**Avis de la Mission régionale d'autorité environnementale
de la région Nouvelle-Aquitaine
sur le projet de centrale photovoltaïque de Bernardan
sur la commune de Jouac (87)**

n°MRAe 2019APNA139

Localisation du projet :	Commune de Jouac (87)
Maître(s) d'ouvrage(s) :	Société Néoen
Avis émis à la demande de l'Autorité décisionnaire :	Préfet de la Haute-Vienne
En date du :	30 juillet 2019
Dans le cadre de la procédure d'autorisation :	Permis de construire

Figure 5 : Coupe schématique sur le stockage du Bernardan (source Rapport d'étude EGIS p. 24)

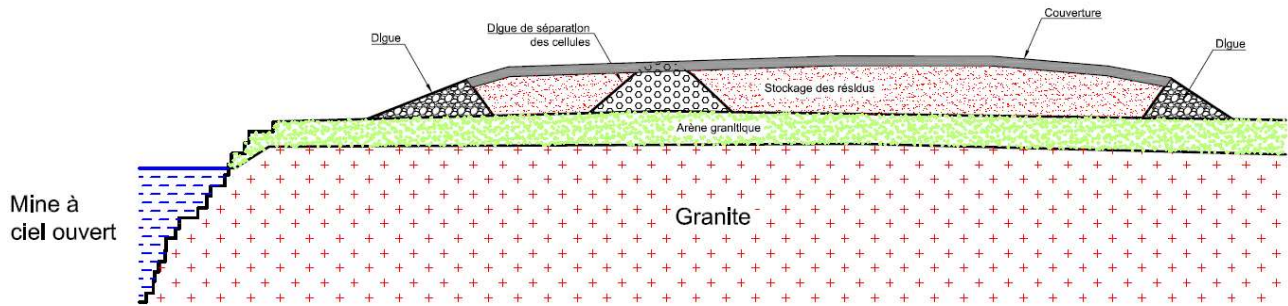
L'aire de stockage des résidus de traitement a été réaménagée en 2002. Les travaux ont consisté en un recouvrement des résidus de terre végétale, de stériles miniers, d'une couche d'argile peu perméable formant une épaisseur totale de 2,5 à 3 m. Le soubassement du stockage est constitué d'une couche d'arènes argileuses peu perméable de 10 à 15 m d'épaisseur sur fond granitique.

Toutefois, le choix définitif de dimensionnement d'ancrage nécessite d'être validé avant implantation par une étude géotechnique afin de sécuriser les structures et les soumettre à des tests d'arrachage (cf. p. 161). **La MRAe relève donc que des précisions sont attendues quant à la solution correspondante à la portance maximale autorisée par la couverture et au dimensionnement des plots de bétons (cf. 180). Une étude géotechnique permettra notamment de préciser le dimensionnement des fondations des panneaux ainsi que des travaux de couverture pour l'implantation des locaux techniques et des câblages (cf. p. 193).**
